附 錄 二

變 更 後 建 築 平 面 圖 說

變更設計理由 二十三、建築筏基廢水池位置調整。		修正 △ △ △ △		LKPdesign 元宏聯合建築師事務所		地址: 台北市民權東路三段170號10F 電話: (02)27176699 傳真: (02)27170158 網址: www.lkpdesign.com		核准 APPROV BY 日期 DATE 校核 CHECK BY 比例 SCALE 繪圖 DRAWN BY 業務號碼 JOB NO.		51514		圖名 DRAWING 地下筏基層平面圖		圖號 DRAWING NO.		簽章 章		審核 核	
工程名稱 PROJECT 岳泰建設景美段集合住宅新建工程

地下二層平面圖

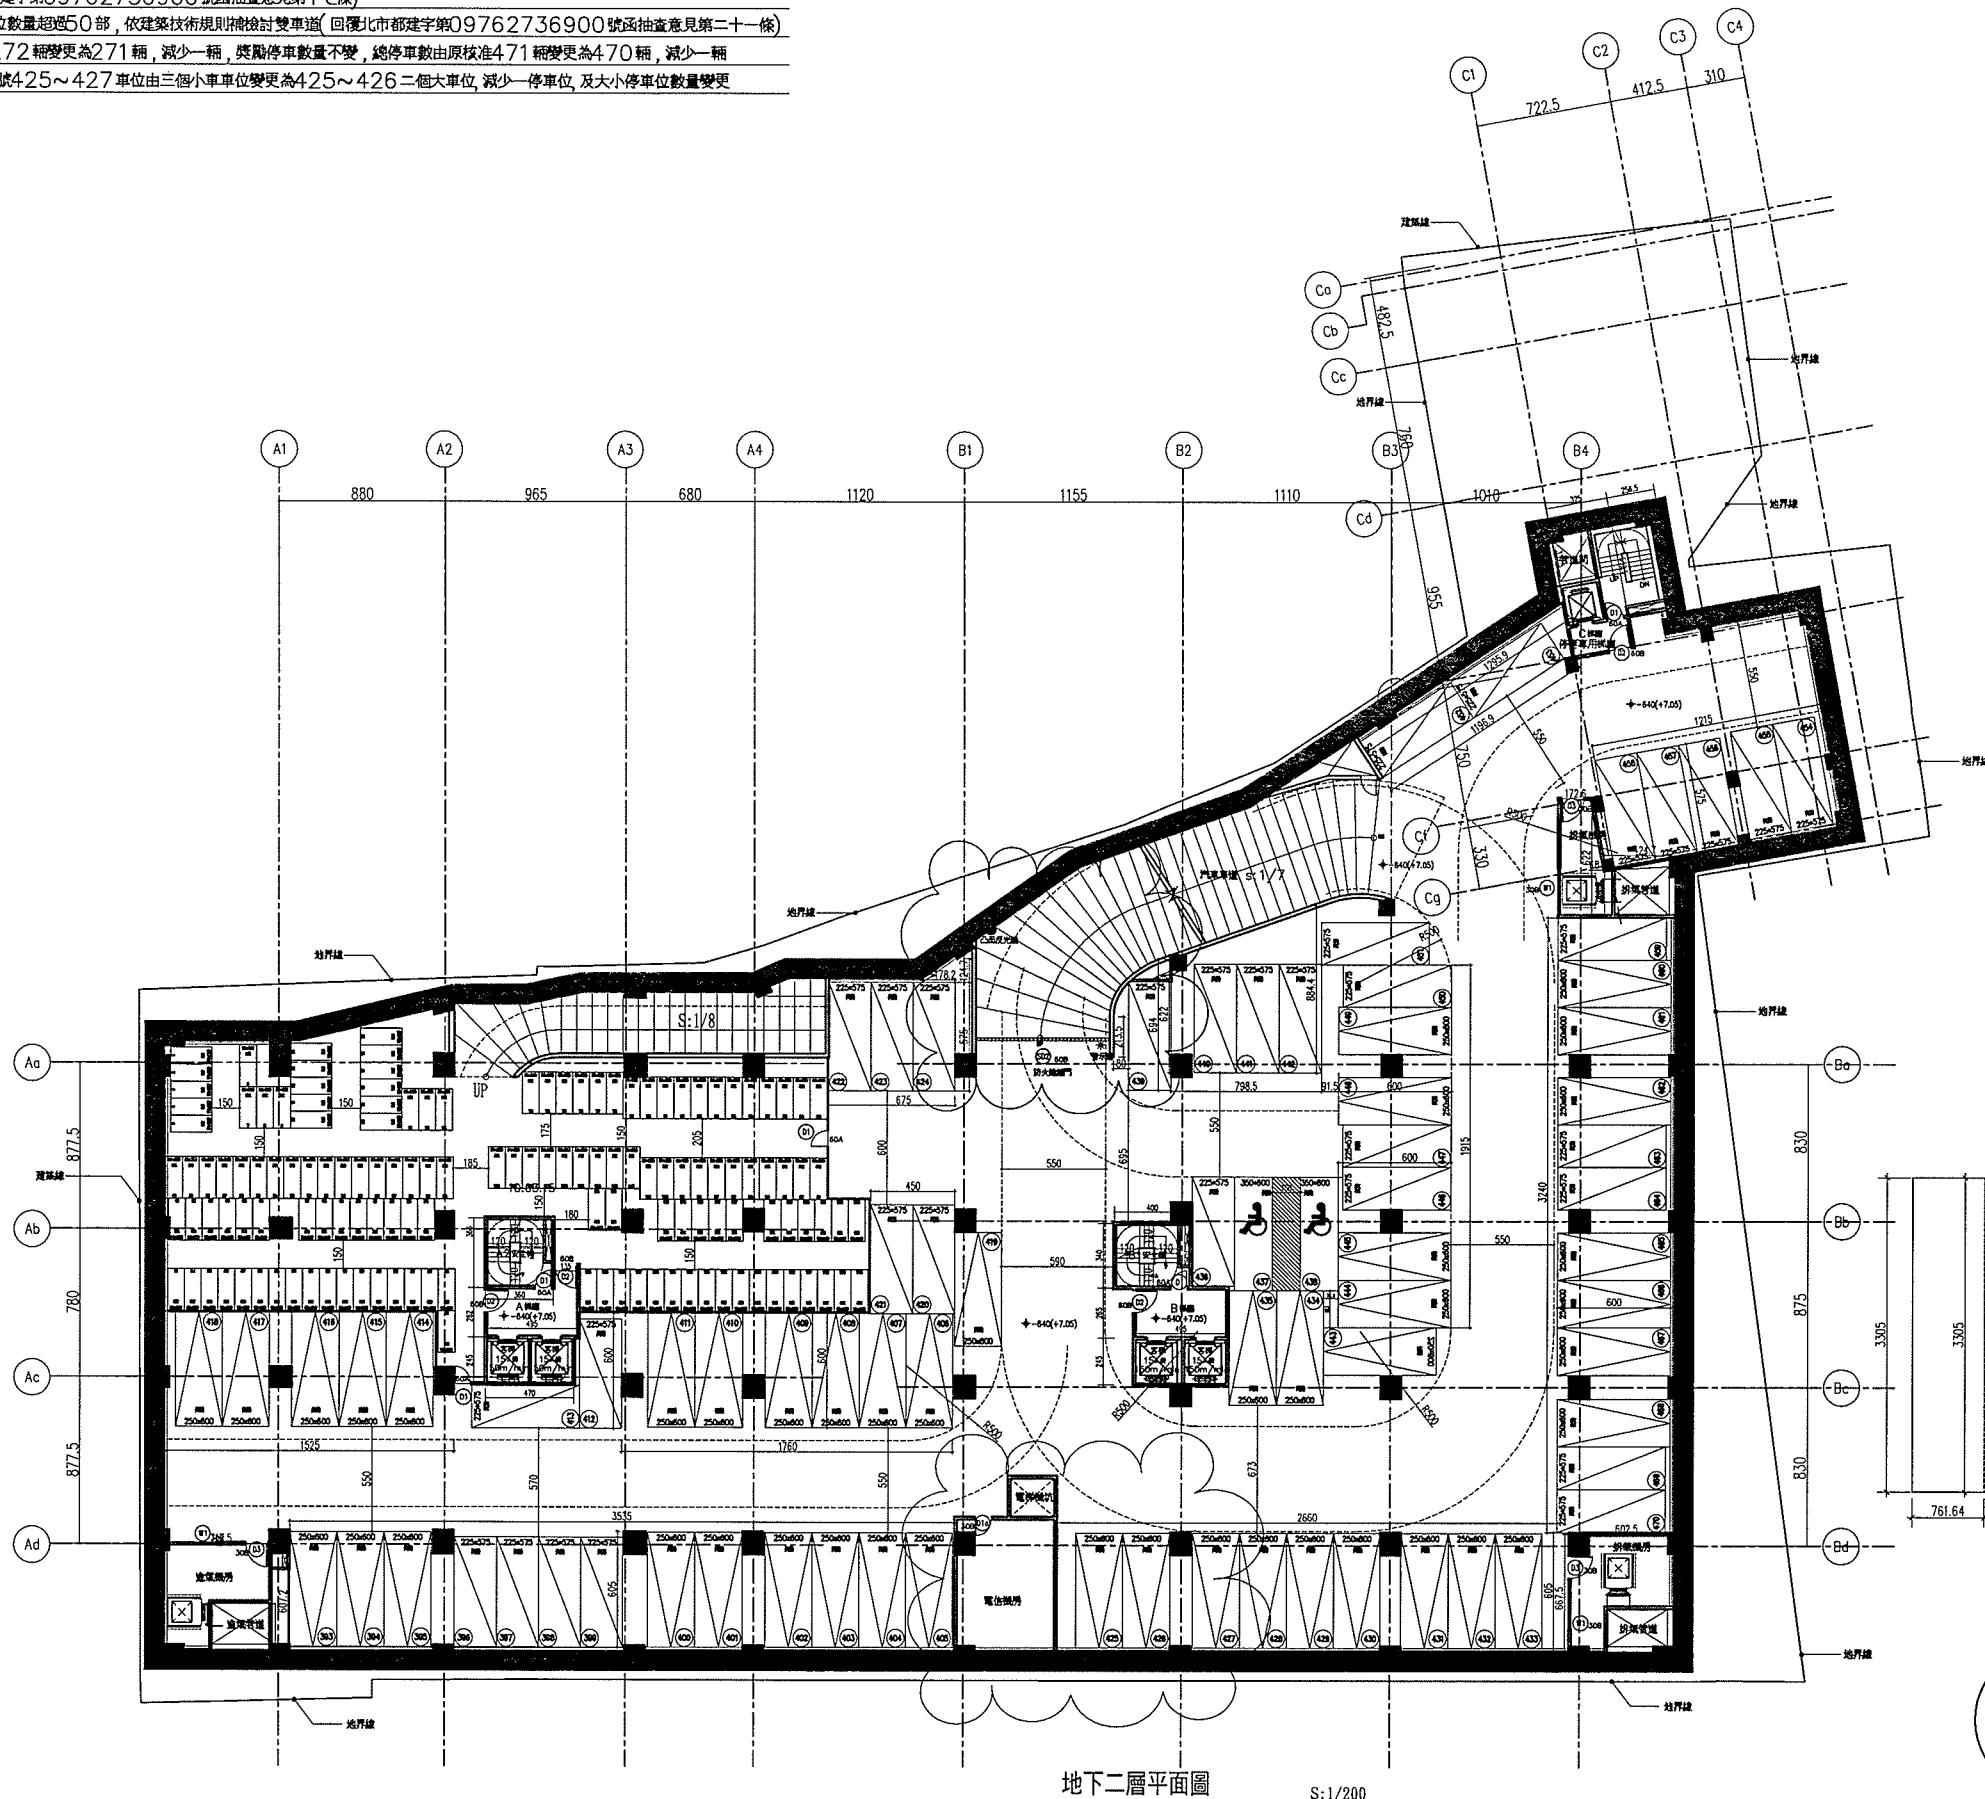
一之2. 地下室外牆與基地界線距離補陳示(回覆台北市建字第09762736900號函查意見第二條)
一之17. 停車空間部小車位並非排修正: 本案掛號日期為98年5月15日(98都建收字第7156號), 為新法公告日期之前(98年9月6日), 故適用於舊法(回覆台北市建字第09762736900號函查意見第十一條)
一之21. B1~B5層停車位數量超過50部, 依建築技術規則附檢討雙車道(回覆台北市建字第09762736900號函查意見第二十一條)
六. 法定汽車停車位由原核准272輛變更為271輛, 減少一輛, 獎勵停車數量不變, 總停車數由原核准471輛變更為470輛, 減少一輛
十. 地下層停車位調整: 原核准425~427車位由三個小車位調整變更為425~426二個大車位, 減少一停車位, 及大小停車位數量變更

地下一層平面圖 S:1/200

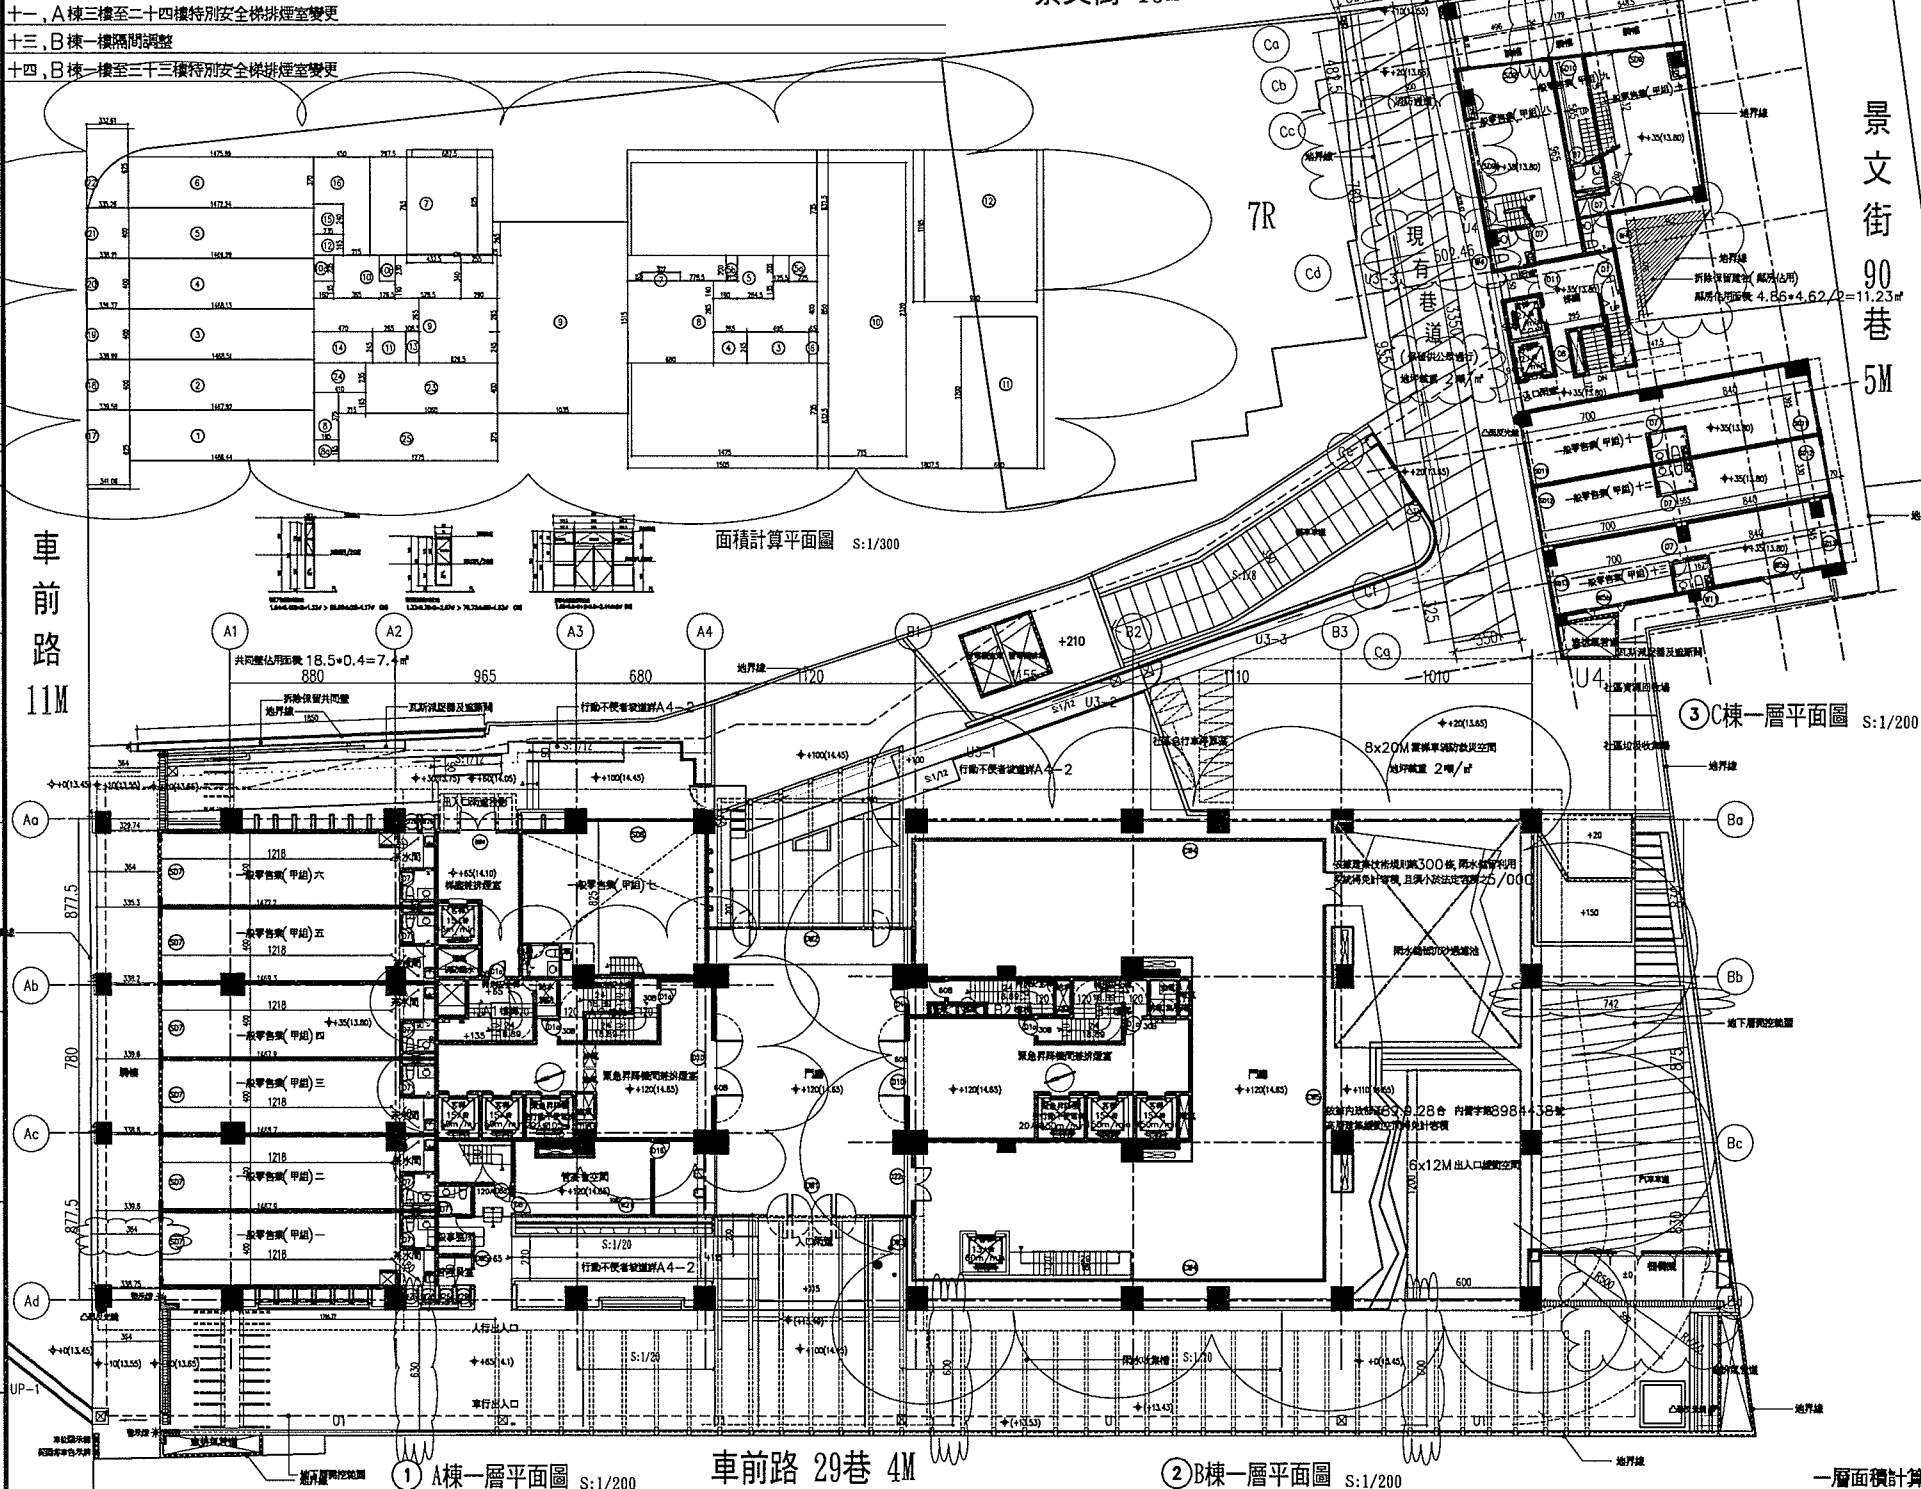
變更設計理由
一之2. 地下室外牆與基地界線距離補標示(回覆北市都建字第09762736900號函查意見第二條)
一之3. 補標示C梯迴轉半徑及C梯變更(回覆北市都建字第09762736900號函查意見第三條)
一之4. B6坡道下空間高度補標示(回覆北市都建字第09762736900號函查意見第四條)
六. 法定汽車停車由原核准272輛變更為271輛, 減少一輛, 獎勵停車數量不變, 總停車數由原核准471輛變更為470輛, 減少一輛
七. 法定機車停車由原核准629輛變更為627輛, 獎勵停車不變, 總機車停車數原核准729輛變更為727輛, 減少二輛
十五. B棟地下一層B-4電梯, 樓梯變更以及機車停車位調整

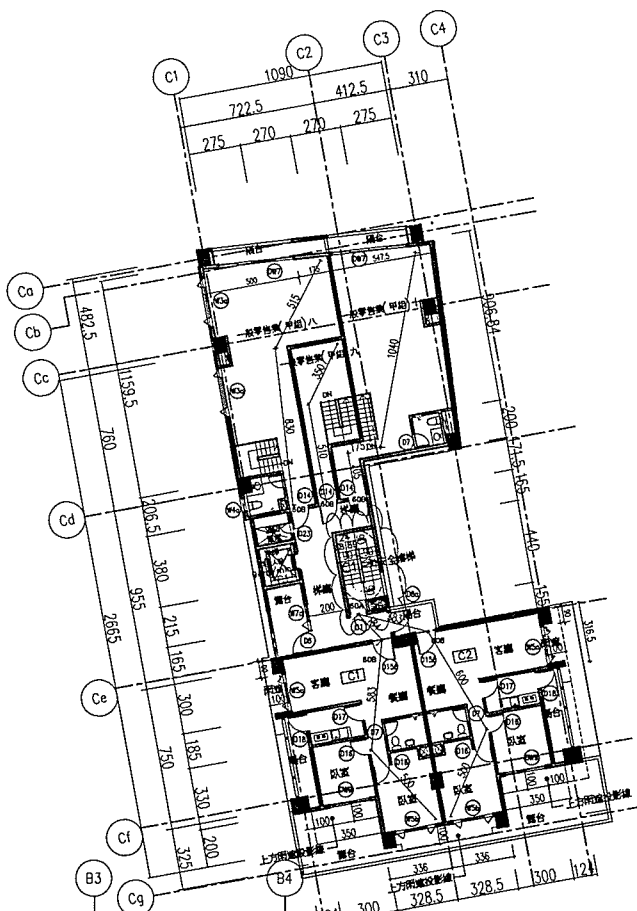
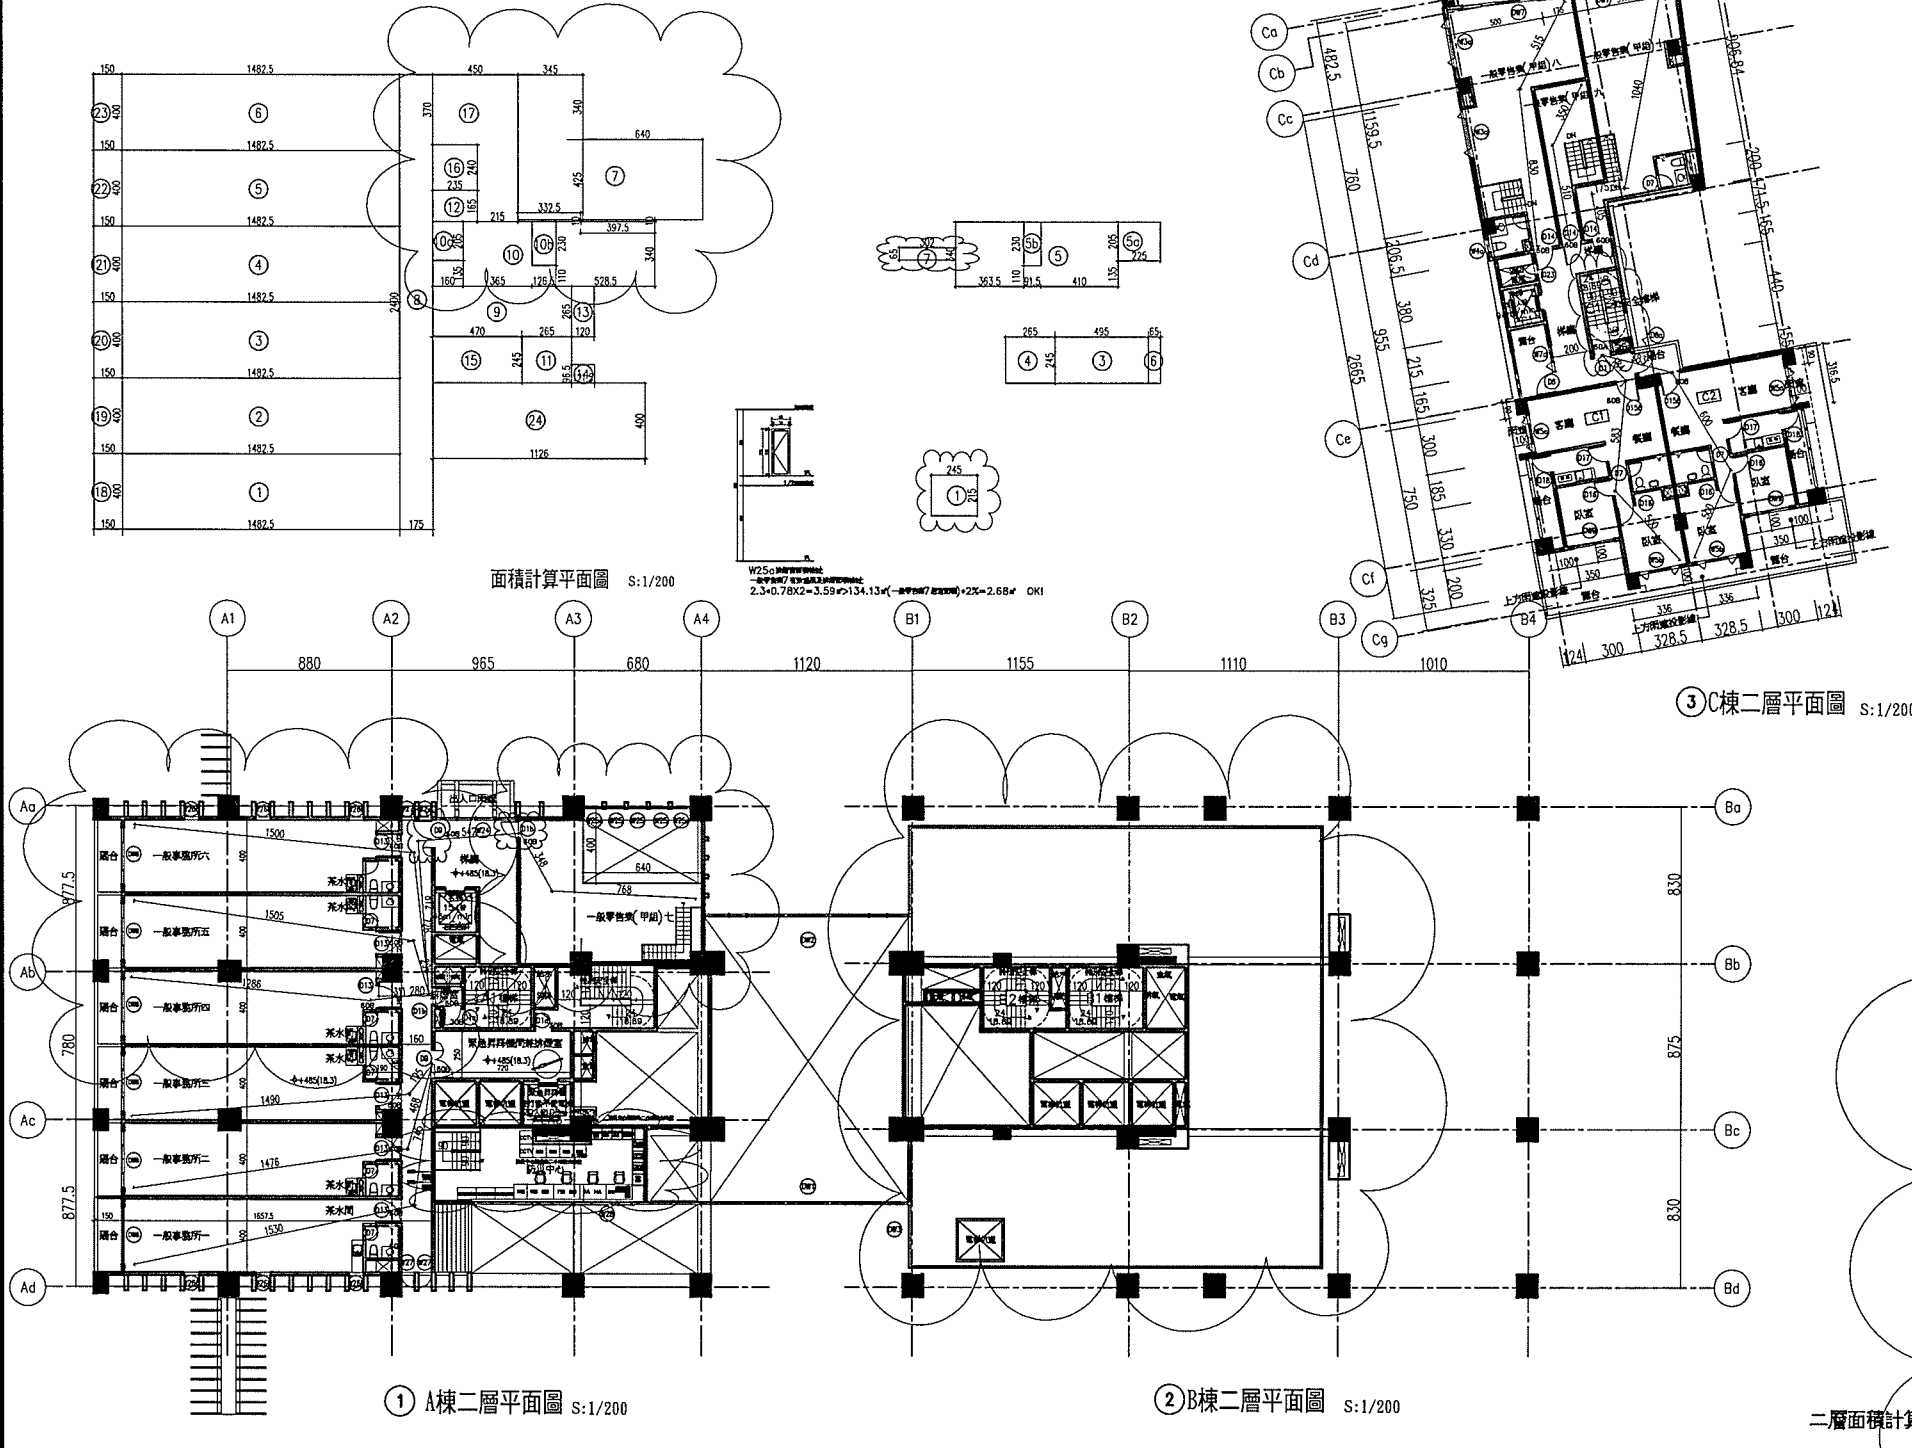
- 變更設計理由
- 之3. 補樑示C 梯迴轉半徑及C梯變更。(回覆北市都建字第09762736900號函查意見第三條)
 - 之5. 1樓B棟位置是否應計容積樓地板面積疑義之節,請設計建築師檢具相關資料,由承辦科報內政部備查,已檢討修正。(回覆北市都建字第09762736900號函查意見第五條)
 - 之7. 退縮無遮擋人行道應退縮3.64m(A、D軸線),補樑示距離。(回覆北市都建字第09762736900號函查意見第七條)
 - 之9. 補樑示基地內現有巷路應計容積。(回覆北市都建字第09762736900號函查意見第九條)
 - 之10. 消防通道補樑示4公尺以上淨寬度,及補樑示消防地庫承載。(回覆北市都建字第09762736900號函查意見第十條)
 - 之11. 基地內現有巷上構造物取消。(回覆北市都建字第09762736900號函查意見第十一條)
 - 之12. 鄰房佔用本大申請範圍(100地號)部份另案申請拆除執照。(回覆北市都建字第09762736900號函查意見第十二條)
 - 之33. 請依建築技術規則第三—4條檢討是否應檢具防火避難綜合檢討報告,補樑示:本案應檢具防火避難綜合檢討報告,提供外審單位審查,並於本案申報開工前完成。(回覆北市都建字第09762736900號函查意見第三十三條)
 - 之38. 補樑示一樓車道寬度及迴轉半徑(回覆北市都建字第09762736900號函查意見第三十八條)
- 十一、A棟三樓至二十四樓特別安全梯排煙室變更
- 十三、B棟一樓隔間調整
- 十四、B棟一樓至三十三樓特別安全梯排煙室變更
